# Ergänzende Stellungnahme zur fisch- und gewässerökologischen Verträglichkeit von Planpassungen einer Kraftwerksplanung an der Ramsauer Ache – Am Felsentor (Planstand 15-03-2021)

WKW Felsentunnel GmbH & Co. KG  
Bergener Str. 10  
D-94256 Drachselsried  
E-mail: autoteilekollmer@t-online.de

Pilsting, den 26.05.21

Abbildung 1: Planungen IB Ederer Index 01.03.2021 – Anbindungen FAH ans Oberwasser Planungen Wasserkraftwerk Am Felsentunnel.

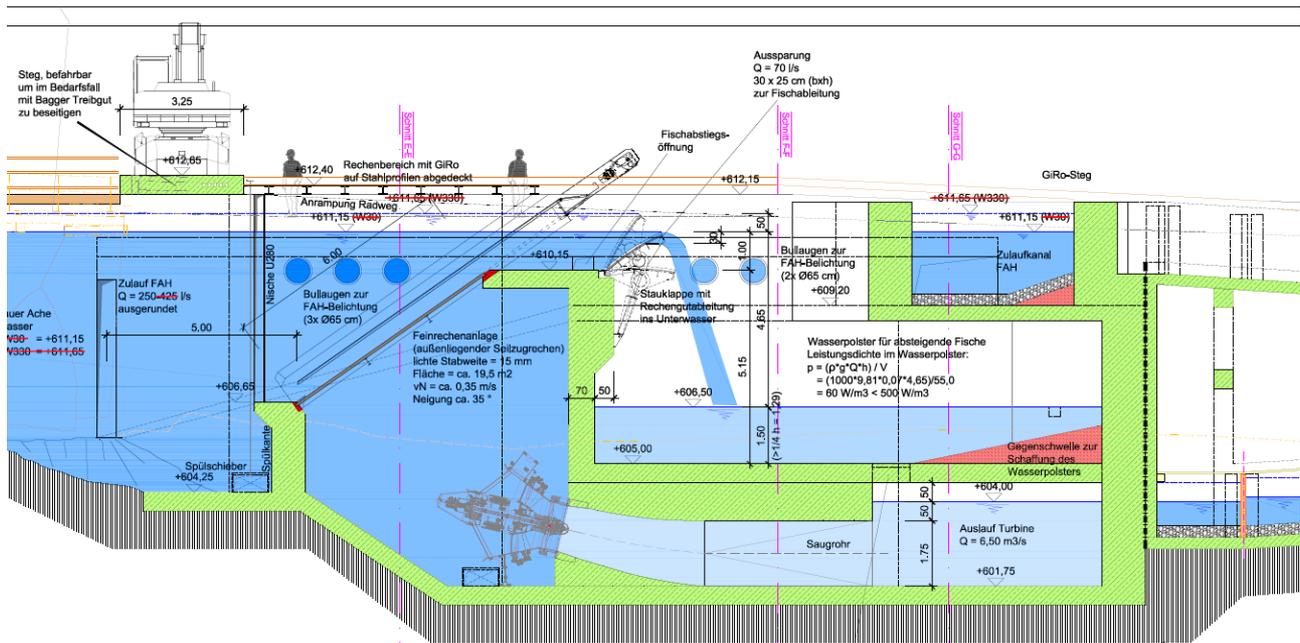
Auf dem folgenden Planausschnitt ist ein Längsschnitt durch den Rechenbereich mit der Oberwasseranbindung dargestellt um die Anpassungen zu verdeutlichen. Vergleichend ist die Abb. 16 aus dem Ursprungsbericht von 2018 zum Vergleich geeignet.

Gestaltung, Größe, Höhe über der Gewässersohle von 2,4 m und die Anströmung des 15 mm Vertikalrechens bleiben unverändert erhalten. Der Ausstieg aus der FAH zum Oberwasser hin für aufwandernde Fische wurde aber so nach vorne verlagert, dass trotz sehr beengter Bauverhältnisse der von der Fachberatung für Fischerei geforderte Sicherheitsabstand von 5 m zum Rechen nun eingehalten werden kann. Zudem wurden in den aus Platzgründen überdeckelten Zulaufkanal zwischen dem eigentlichen Schlitzpass und dem Oberwasser mehrere Bullaugen eingebaut, damit eine diffuse Belichtung mit Tageslicht sichergestellt werden kann. So kann eine künstliche Beleuchtung vermieden werden, die unter Umständen als wenig betriebssicher einzuschätzen wäre. So finden die aufwandernden Fische in diesem Zuführungsbereich zum Oberwasser geeignete Verhältnisse (natürliche Sohle, mittlere Querschnittsgeschwindigkeiten zwischen ca. 0,2 und 0,3 m/s je nach Dotation und diffuse natürliche Lichtverhältnisse) vor.

Abbildung 2: Planungen IB Ederer Index 01.03.2021 – Anbindungen FAH ans Oberwasser Planungen Wasserkraftwerk Am Felsentunnel.

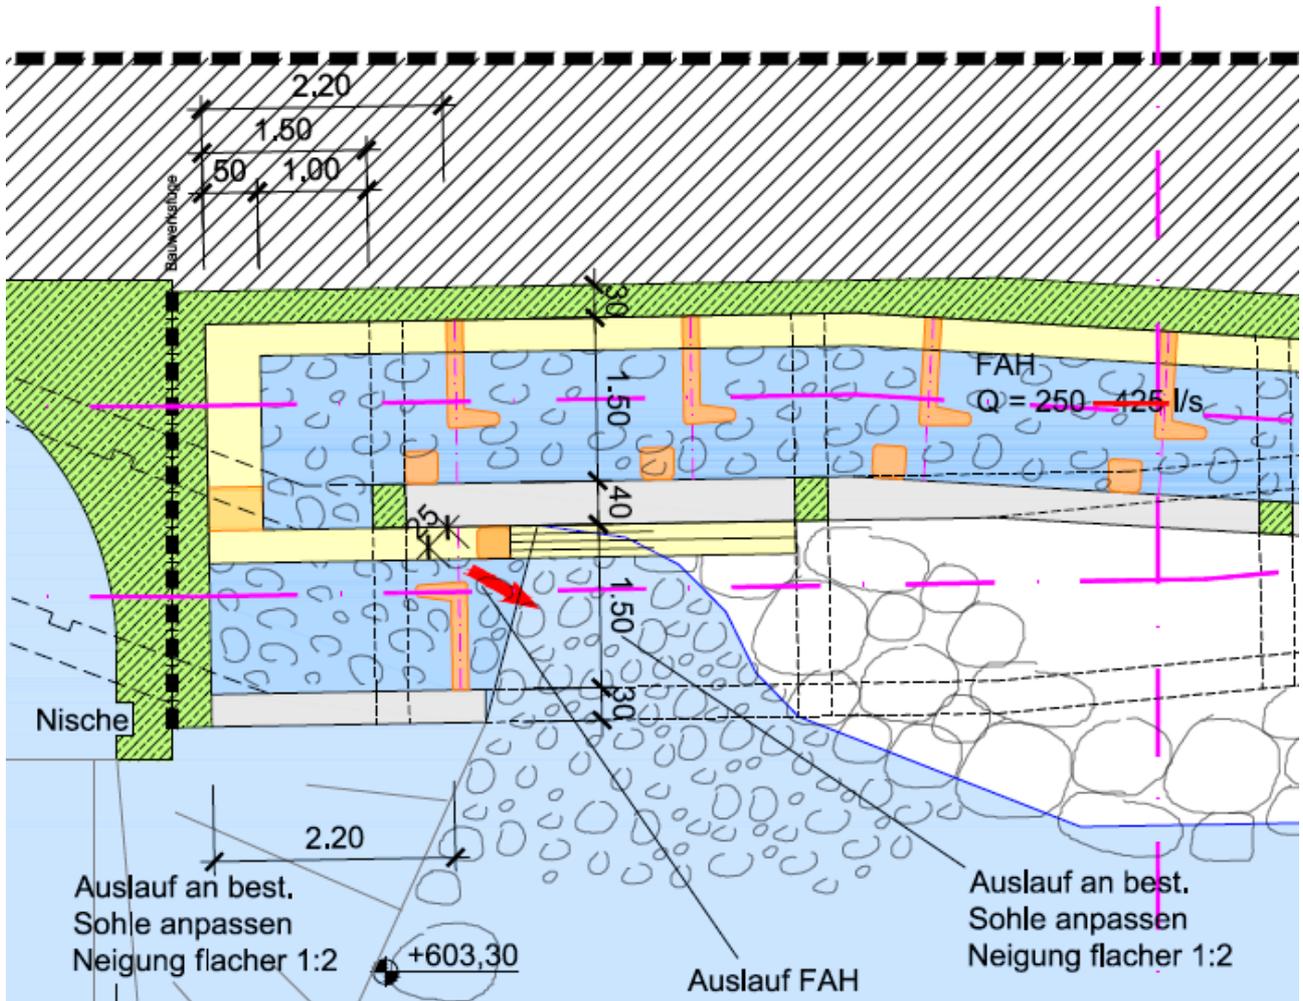
Die untere Hälfte der Fischpassbecken (ein Wendebecken um 180 ° um den Einstieg in den Fischpass wieder möglichst nah an den Turbinensaugschlauch legen zu können) wurden so verschwenkt, dass die Unterwasseranbindung des Schlitzpasses in einem 30° Winkel ins Unterwasser erfolgen konnte. Die Darstellung findet sich auf der folgenden Abbildung.

Die unterwasserseitige Anbindung der Fischwanderhilfe erfolgt dann direkt nach dem Tosbecken. Ein Einschwimmen der aufwandernden Fische in den Tosbeckenbereich ist aufgrund der vorhandenen Schwellenhöhe zum Turbinenauslauf hin nicht möglich. Die entsprechende Leitströmung (siehe Erläuterungsbericht IB Ederer ANPASSUNG 14.05.2021) wird durch den letzten Schlitz der FAH erzeugt und ergibt bei W30 Unterwasserständen eine Lockgeschwindigkeit von ca. 1,50 m/s und bei W330 Unterwasserständen bei ca. 0,90 m/s. Bei einem maximalen Stauspiegel (Endausbaustufe – dynamisches Stauziel) im Oberwasser von 611,65 ergibt sich dann eine Dotation von 420 l/s, so dass die Lockströmung im Unterwassereinstieg der Aufstiegsanlage dann wieder bei ca. 1,50 m/s liegt.
